ART ruft alle Besitzer des BlackBird auf, den oberen Lagerungsbolzen des Reibungsverstärkers sowie die dazugehörige Schraube zu tauschen.

BlackBird

ART calls on all BlackBird owners to replace the **upper bearing pin of the friction enhancer** along with the corresponding screw.

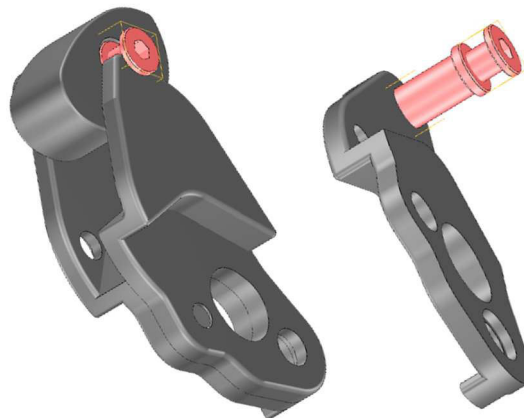
Leider haben wir in Einzelfällen bei der Prüfung des oberen Lagerungsbolzens Schwankungen in der Materialfestigkeit festgestellt, die zu einem Abbruch des Bolzens und somit der oberen Klemmbacke führen können. Eine akute Absturzgefahr besteht nicht, da die verbleibende Klemmbacke im Korpus des BlackBird eine zuverlässige Klemmung versichert, auch wenn der obere Lagerungsbolzen abbrechen sollte.

Wir bitten euch trotzdem den Austausch zeitnah vorzunehmen, da uns nötige Langzeiterfahrungen zu diesem Szenario fehlen.

Das dafür benötigte Austausch-Set mit Anleitung erhaltet ihr kostenlos und ist ab KW 45 verfügbar. Der neue Bolzen hat eine weitaus höhere Wandstärke und die dazugehörige Schraube dringt deutlich tiefer in den Bolzen ein, während das Gewinde nun im hinteren Teil des Bolzens sitzt um ihm eine höhere Festigkeit zu ermöglichen.

„Nase“ – Seitenplatte rechts des Reibungsverstärkers

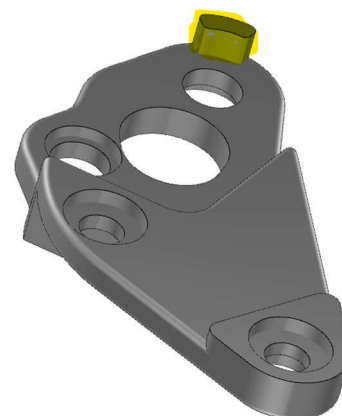
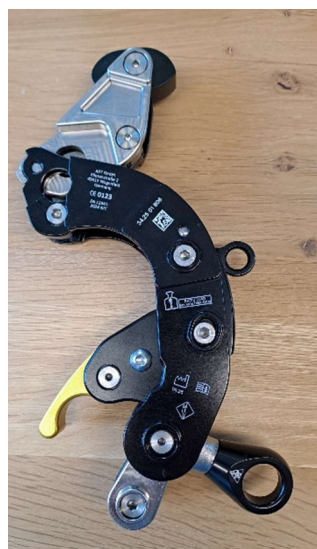
Vereinzelte Kletterer haben uns außerdem informiert, dass die „Nase“ am Reibungsverstärker abgebrochen ist. Der Anschlag „Nase“ soll die Klemmung des Reibungsverstärkers regulieren.

Der Ausbruch der „Nase“ führt zu einem kompletten Ausfahren des Reibungsverstärkers und zum kompletten Blockieren des Systems. Es besteht hier ebenfalls keine Absturzgefahr. Wir haben hier bereits mit zwei Edelstahl Stiften eine Verstärkung vorgenommen, die jedoch nicht ausreicht um das Abscheren dieser „Nase“ vollständig zu verhindern.

Der BlackBird ist nach **EN 12841** durch den **Tüv Süd** zertifiziert und wurde dafür zahlreichen Zugtests unterzogen, denen er problemlos standgehalten hat. Das hier beschriebene „Abbrechen der „Nase“ zeigte sich ausschließlich bei der Verwendung in SRT in Verbindung mit einem verharzten Seil. Der Reibungsverstärker kann bei einem verharzten Seil kurzfristig blockieren und dann bei vollständigem Betätigen des Lösehebels schlagartig ausfahren, wobei diese Schlagkraft dann direkt auf die kleine „Nase“ wirkt und sie abscheren kann.

Um auch diese Problematik zu eliminieren, haben wir uns entschieden die rechte Seitenplatte des Reibungsverstärkers und somit auch die „Nase“ aus Edelstahl herzustellen. Die Materialfestigkeit steigt damit auf ein Vielfaches und der BlackBird wird seine Robustheit deutlich erhöhen. Im gleichen Zuge haben wir eine Optimierung der Konturen vorgenommen um die Gewichtszunahme auf nur 40g zu beschränken.

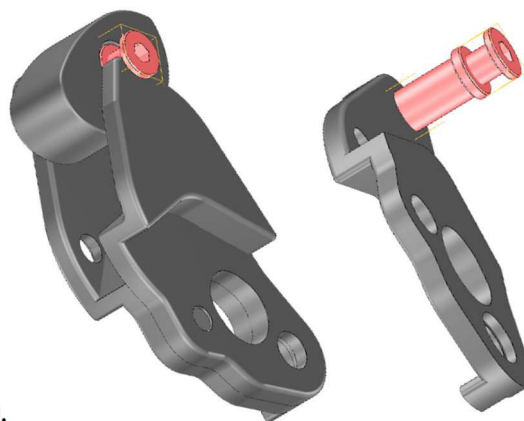
During inspections, we have identified isolated cases of variations in the material strength of the upper bearing pin. These variations could lead to a pin fracture and, consequently, failure of the upper clamping jaw. There is no immediate risk of a fall, as the remaining clamping jaw inside the BlackBird's body maintains reliable clamping even if the upper bearing pin were to break.

Nevertheless, we ask that you carry out the replacement promptly, as we currently lack long-term data for this scenario.

The required replacement kit (including instructions) will be provided free of charge and will be available from calendar week 45. The new pin features a significantly increased wall thickness, and the corresponding screw engages much deeper into the pin; the thread is now positioned in the rear section of the pin to provide greater overall strength.

“Nose” – Right Side Plate of the Friction Enhancer

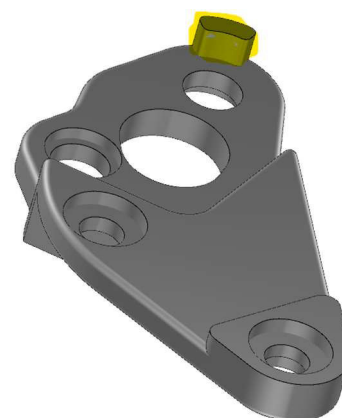
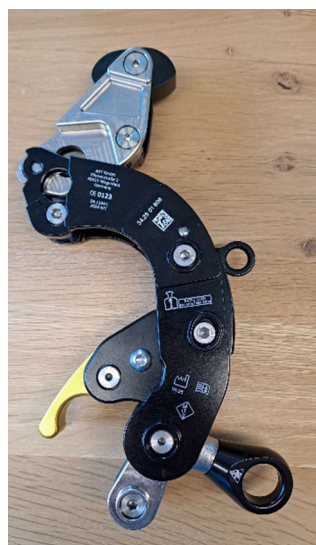
A few climbers have also informed us that the “nose” on the friction enhancer has broken off. The nose stop is designed to regulate the clamping movement of the friction enhancer.

If the nose breaks, the friction enhancer can extend fully, causing the entire system to lock up. There is no risk of a fall in this situation.

We have already reinforced this area with two stainless-steel pins, but this measure alone is not sufficient to completely prevent the shearing of the nose.

The BlackBird is certified by **TÜV Süd** in accordance with **EN 12841** and has successfully passed numerous tensile tests without any issues. The breakage of the “nose” described here occurred exclusively during use in SRT (Single Rope Technique) and in combination with a resin-contaminated rope.

When used with such a rope, the friction enhancer may temporarily seize. If the release lever is then fully actuated, the enhancer can suddenly extend, transferring a sharp impact force directly onto the small “nose”, which may shear off as a result.

To address this issue as well, we have decided to manufacture the right side plate of the friction enhancer, and thus the “nose,” from stainless steel. This significantly increases the material strength and greatly enhances the overall robustness of the BlackBird. At the same time, we have optimized the contours to limit the weight increase to only 40 grams.

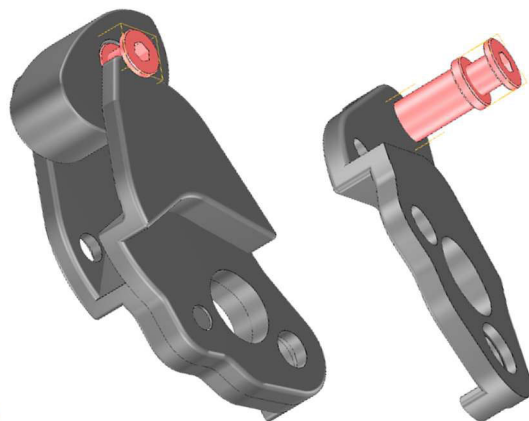
ART demande à tous les propriétaires du BlackBird de remplacer la goupille de palier supérieure du renforceur de friction ainsi que la vis correspondante.

Au cours des inspections, nous avons identifié quelques cas isolés de variations dans la résistance du matériau de la goupille de palier supérieure. Ces variations pourraient entraîner une rupture de la goupille et, par conséquent, une défaillance de la mâchoire de serrage supérieure.

Il n'existe aucun risque immédiat de chute, car la mâchoire de serrage restante, située à l'intérieur du corps du BlackBird, assure un serrage fiable même si la goupille de palier supérieure venait à se rompre.

Néanmoins, nous vous prions d'effectuer le remplacement dans les plus brefs délais, car nous ne disposons pas encore de données à long terme pour ce scénario.

La nouvelle goupille présente une épaisseur de paroi nettement augmentée, et la vis correspondante s'engage beaucoup plus profondément dans la goupille, le filetage est désormais positionné dans la partie arrière de la goupille afin d'assurer une résistance accrue.

„Nez“ – Plaque latérale droite du renforceur de friction

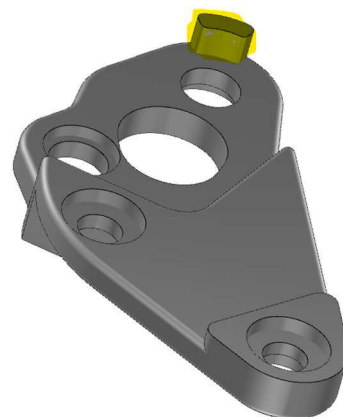
Quelques grimpeurs nous ont également informés que le „nez“ du renforceur de friction s'était cassé. Le butée du nez est conçue pour réguler le mouvement de serrage du renforceur de friction.

Si le nez se casse, le renforceur de friction peut s'étendre complètement, provoquant le blocage total du système. Il n'existe aucun risque de chute dans cette situation.

Nous avons déjà renforcé cette zone avec deux goupilles en acier inoxydable, mais cette mesure à elle seule ne suffit pas à empêcher complètement la rupture du nez.

Le BlackBird est certifié par le **TÜV Süd** conformément à la norme **EN 12841** et a réussi avec succès de nombreux tests de traction sans présenter le moindre problème. La rupture du „nez“ décrite ici s’est produite exclusivement lors de l’utilisation en SRT (Single Rope Technique) et en combinaison avec une corde contaminée par de la résine. Lorsqu’il est utilisé avec une telle corde, le renforceur de friction peut se bloquer temporairement. Si le levier de déverrouillage est ensuite entièrement actionné, le renforceur peut s’étendre brusquement, transmettant une force d’impact soudaine directement sur le petit « nez », qui peut alors se cisailer.

Afin de résoudre également ce problème, nous avons décidé de fabriquer la plaque latérale droite du renforceur de friction, et donc le « nez », en acier inoxydable. Cela augmente considérablement la résistance du matériau et améliore nettement la robustesse globale du BlackBird. Dans le même temps, nous avons optimisé les contours afin de limiter l’augmentation de poids à seulement 40 grammes.
